東海市自転車等対策審議会 会議録

- 1 会議名 令和5年度（2023年度）第1回東海市自転車等対策審議会
- 2 開催日時 令和5年（2023年）7月6日（木）午前10時から午前11時30分まで
- 3 開催場所 市役所302会議室（3階）
- 4 出席者氏名
委員 嶋田喜昭、中山知乃、平岡友幸、西田英一、近藤福一、下須賀公人、久野泰子、松田 剛、黒宮友里恵、加古駿介、坂 正行
(欠席) なし
事務局 総務部長、総務部危機管理監、交通防犯課長、同統括主任、同主任、同主事、新駅周辺整備推進課長
- 5 公開、非公開の別 公開
- 6 傍聴者の数 なし
- 7 議題及び審議の概要

ウ 「加木屋中ノ池駅周辺自転車等の放置禁止区域の指定(案)について」

自転車等の放置禁止区域の指定について（答申）

加木屋中ノ池駅
自転車等の放置禁止区域
S=1:2,500

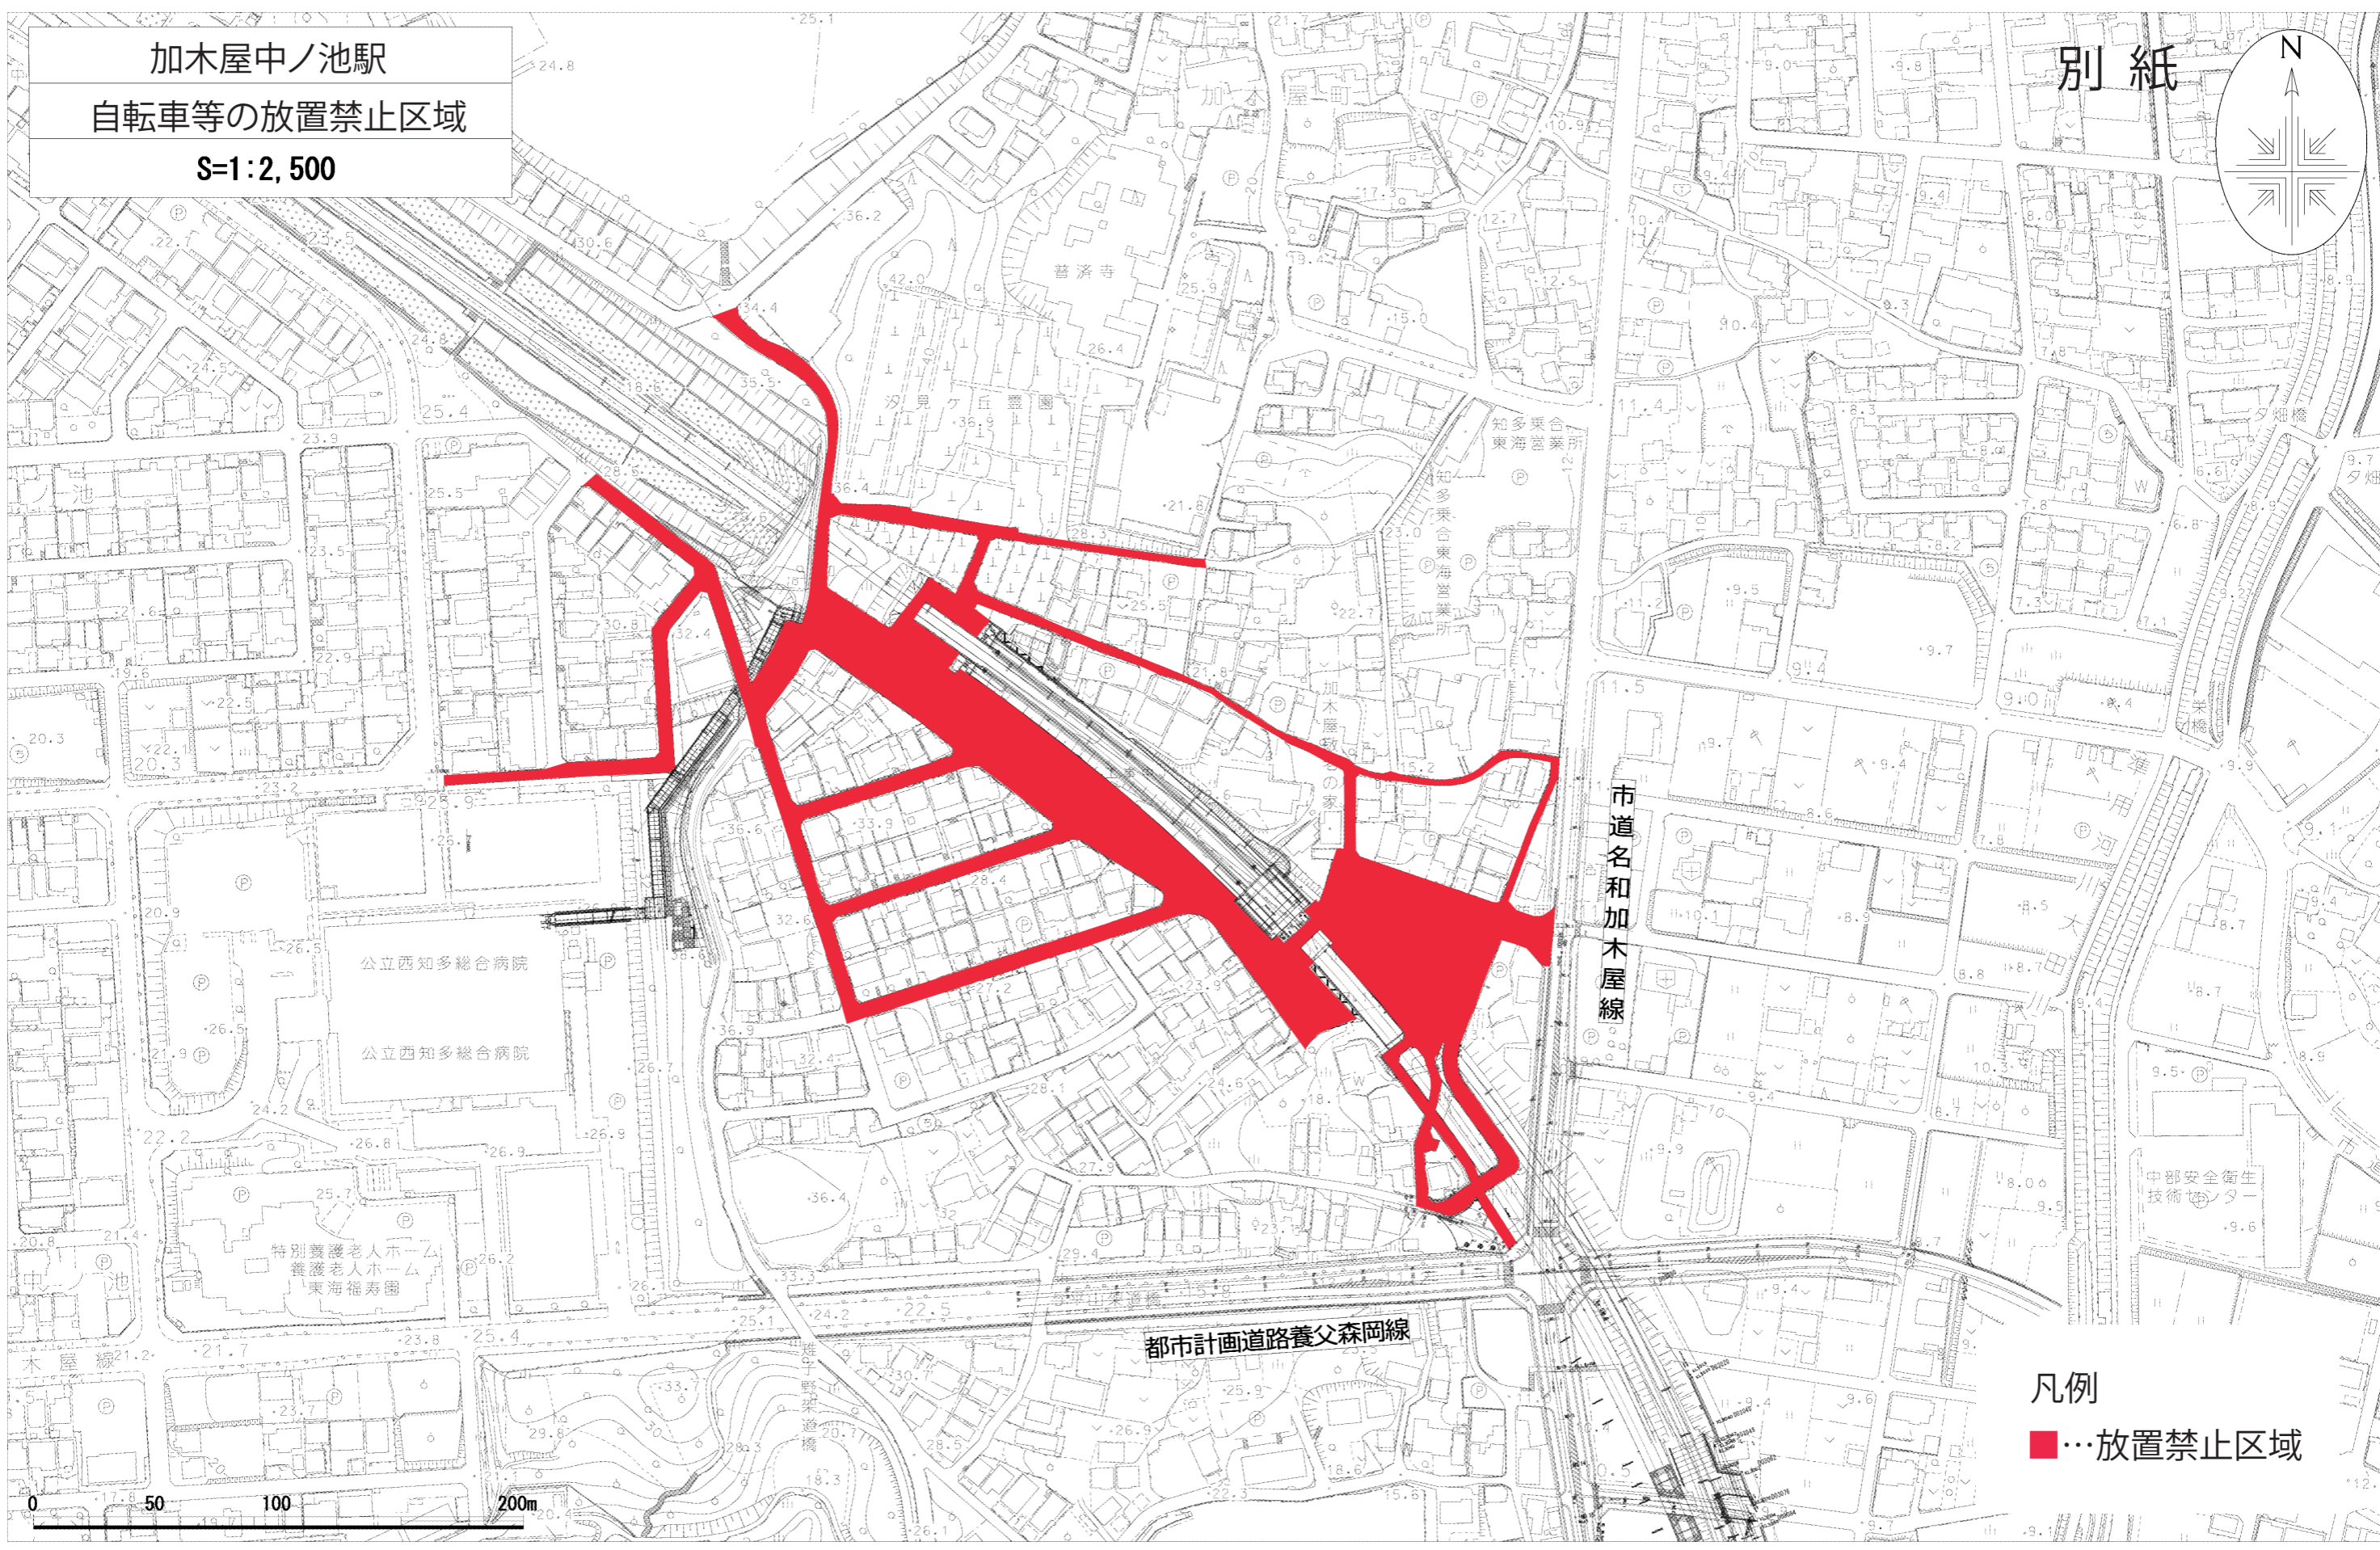
別紙4-1の北口改札の西側の道路について、200m範囲内の近い部分が放置禁止区域となっていないが、いかがか。

該当箇所は一部傾斜があり、地元に住む人間としては駐車しづらい場所に思う。

該当箇所の南側にあるアクセス通路の入口付近となる病院との間の路線について、駐車可能なスペースもあり、放置禁止区域に指定してもらった方が良くと思う。

別紙4-2の各改札口から200mの範囲内の路線のうち、「郷中15号線」や「西御門3号線」については、一部幅員が狭い場所が見受けられるが、現実的に放置禁止区域に指定する必要があるか。幅員が1mに満たない「みなし道路」に、自転車等を停める人いないのではないか。

意見	修正（案）
1	<ul style="list-style-type: none"> ・ 該当箇所の道路について、200m範囲内で改札から近い部分が放置禁止区域となっていないのはなぜか。 ・ 該当箇所は一部傾斜があり、地元の間人としては駐車しづらいと思う。 ・ 該当箇所は、駅へショートカットして行ける構造となるアクセス通路と接触する場所であり、アクセス通路入口付近の自転車の放置が心配である。 ・ 該当箇所の南側にあるアクセス通路の入口付近となる病院との間の路線について、自転車等の駐車可能なスペースが十分あり、放置禁止区域に指定した方が良く思う。 	<p>※該当部分を放置禁止区域に追加する。</p> 
2	<ul style="list-style-type: none"> ・ 「郷中15号線」や「西御門3号線」について、一部幅員が狭い場所が見受けられるが、放置禁止区域に指定する必要があるか。 ・ 幅員が1mに満たない「みなし道路」に、自転車等を停める人はいないのではないか。 ・ 幅員の狭い道については、自転車を違法駐車されるようなリスクは無いという話もあるので、対象から外し、もう少し最小限のエリアで放置禁止区域を絞り込んでも良いのではないか。 	<p>※「郷中15号線」「西御門3号線」の一部幅員が狭い場所は放置禁止区域から除外する。</p> 
3	<ul style="list-style-type: none"> ・ 駅周辺は勾配が激しいので、利用者は改札のギリギリ近くまで行って自転車を降りるような行動になると思うので、放置禁止区域については、基本的にそのような場所が抑えられていれば良いのではないか。 ・ 幅員の狭い道については、自転車を違法駐車されるようなリスクは無いという話もあるので、対象から外し、もう少し最小限のエリアで放置禁止区域を絞り込んでも良いのではないか。 ・ 会議では「唐畑1号線」について具体的な意見は出なかったが、一部幅員が狭く（3m未満）、坂道であるため、放置禁止区域から除外するもの。 	<p>※「唐畑1号線」の一部幅員が狭い場所は放置禁止区域から除外する。</p>

加木屋中ノ池駅周辺について、別紙のとおり指定することが適当である。
